东莞市顶勤模具有限公司

报价单

客户名称：东莞顶钧塑胶模具有限公司	报价单位：东莞市顶勤模具有限公司
地址：广东省东莞市清溪镇清厦管理区鹿湖塘村科技路51号	地址：广东省东莞市企石镇东山村永发工业区
电话：0769-86815666	电话：0769-83997556-818
报价单号：DQ2023120902	Mail:xuxiaolan@dqinteltech.com

序号	名称	设计图片	总价 (RMB)	备注
1	4008	旧图产品  中间方框尺寸减小, 如右图所示 建议解决方案  方槽较深易粘粉建议新镶做 2个弹块如右图所示 将模镶件加大, 加工 5个镶件如右图所示  蓝色线为镶件结合线 请确认是否OK?  旧图产品  4方凸台尺寸改小见 右图此孔建议保留不 要取消 (弹块复位用) 建议解决方案  需改所示4方凸台尺寸改 小, 建议中间做弹件应 对) 如右图所示  蓝色线为镶件结合线 请确认是否OK? 	4527	1. 下盖前模加 工5个镶件 (2 个弹块) 重新 加工胶位部分 , 后模做一个 镶件, 重新加 工胶位部分。 3600 24/19

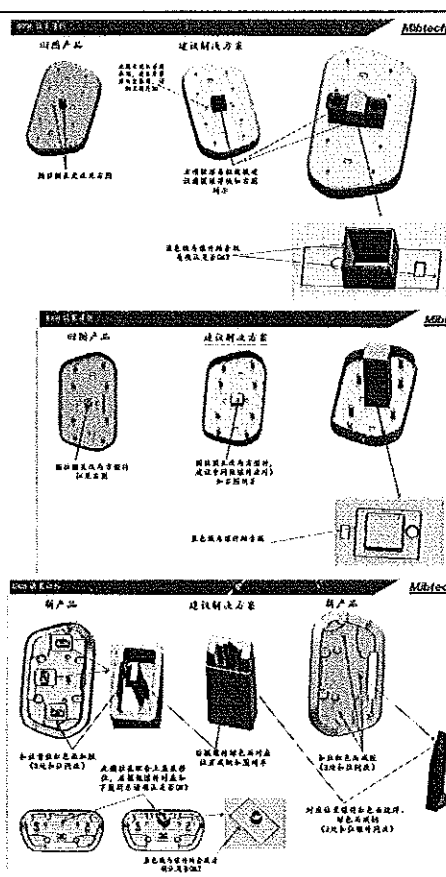
序号	名称	设计图片	总价 (RMB)	备注
1	4008		5225 4100 1号324 24/9/5	1. 下盖前模做3个镶件重新加工胶位部分，后模做一个镶件 增加顶针，重新加工胶位部分。2. 下盖扣位骨位加胶，镶件减钢，扣位减胶，镶件烧焊。圆柱移位，增加镶件。
ECN:		费用共计 (RMB):	5225	
备注： 1、 以上报价含税13%。 2、 交期：5工作日
